**AVIS RELATIF À LA PROTECTION
CONTRE LES EVENTUELS EFFETS NOCIFS ET NUISANCES
PROVOQUÉS PAR LES RAYONNEMENTS NON IONISANTS
GÉNÉRÉS PAR DES ANTENNES ÉMETTRICES STATIONNAIRES**

Commune : CHARLEROI - Exploitant : PROXIMUS

Référence exploitant : 71ARP_01

Rapport n° 304 / 2024

Figure 1 : Vue en plan des lieux de séjour et des points de contrôle

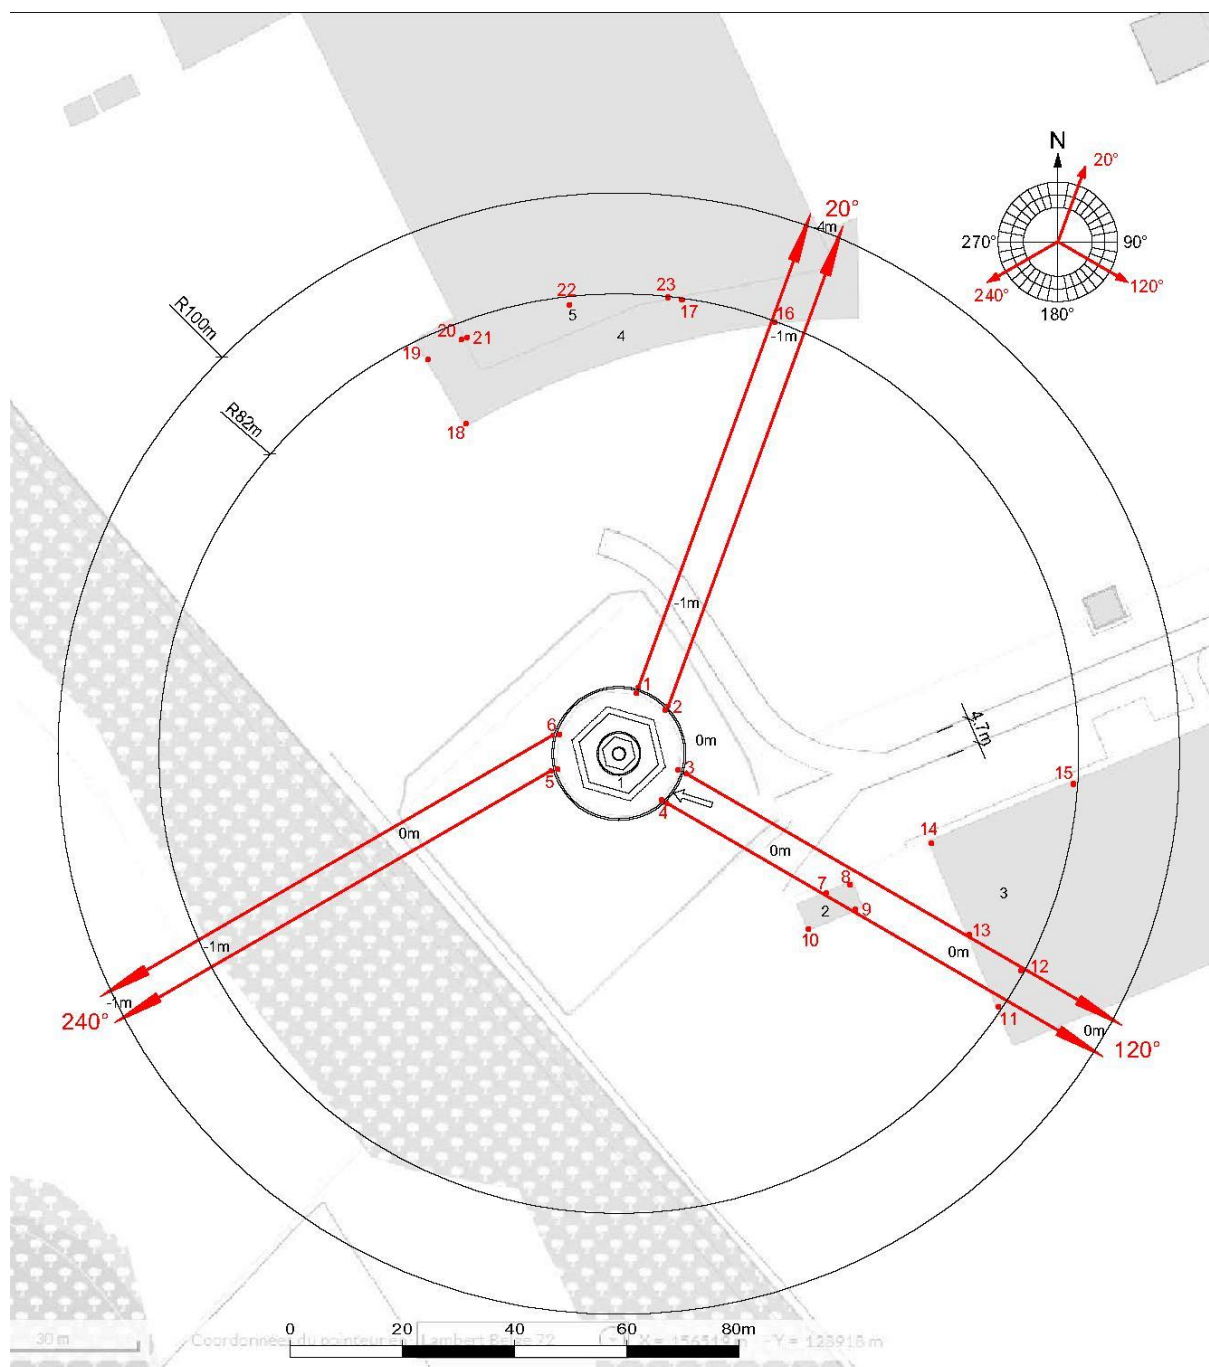
N° point de contrôle	LS	Atténuation (dB)	Indice d'exposition relatif à la limite par installation IE_i
12	LS3	3,0	0,221
11	LS3	3,0	0,215
15	LS3	3,0	0,143
13	LS3	3,0	0,059
14	LS3	3,0	0,041
23	LS5	3,0	0,036
16	LS4	3,0	0,031
17	LS4	3,0	0,028
22	LS5	3,0	0,024
9	LS2	3,0	0,023
8	LS2	3,0	0,020
7	LS2	3,0	0,018
21	LS5	3,0	0,015
10	LS2	3,0	0,014
20	LS4	3,0	0,011
19	LS4	3,0	0,009
18	LS4	3,0	0,006
4	LS1	10,0	0,000
2	LS1	10,0	0,000
5	LS1	10,0	0,000
3	LS1	10,0	0,000
6	LS1	10,0	0,000
1	LS1	10,0	0,000

En ce qui concerne les antennes de l'installation mentionnées dans le tableau 1, la distance maximale à laquelle la limite pourrait être atteinte, à l'extérieur, est égale à 96,7 m. S'il n'y a pas de LS à une distance inférieure, les antennes respectent forcément la limite d'immission.

Dans le cas des LS situés à l'intérieur des bâtiments, une atténuation d'obstacle est prise en compte et il en résulte que la distance maximale à laquelle la limite pourrait être atteinte se réduit à 68,4 m.

Figure 2 : Vue en plan des installations d'antennes dans un rayon de 300 mètres autour de l'installation faisant l'objet de la demande d'avis

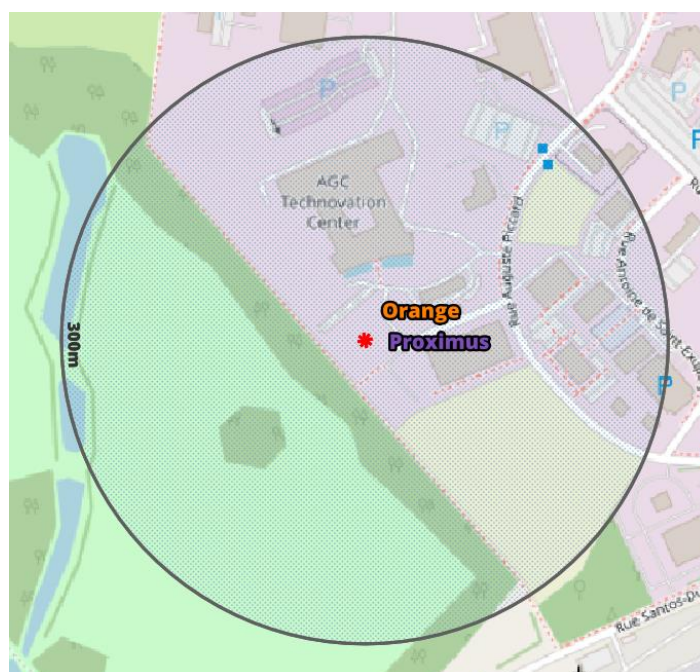
Compte tenu du nombre d'installations localisées dans la figure 2, il apparaît que l'intensité du rayonnement électromagnétique généré, dans les lieux de séjour situés à proximité de l'installation référencée dans le paragraphe 2, par l'ensemble des antennes émettrices stationnaires de l'ensemble des exploitants du même site d'antennes émettrices stationnaires respecte la limite fixée à l'article 4, § 2 du décret.
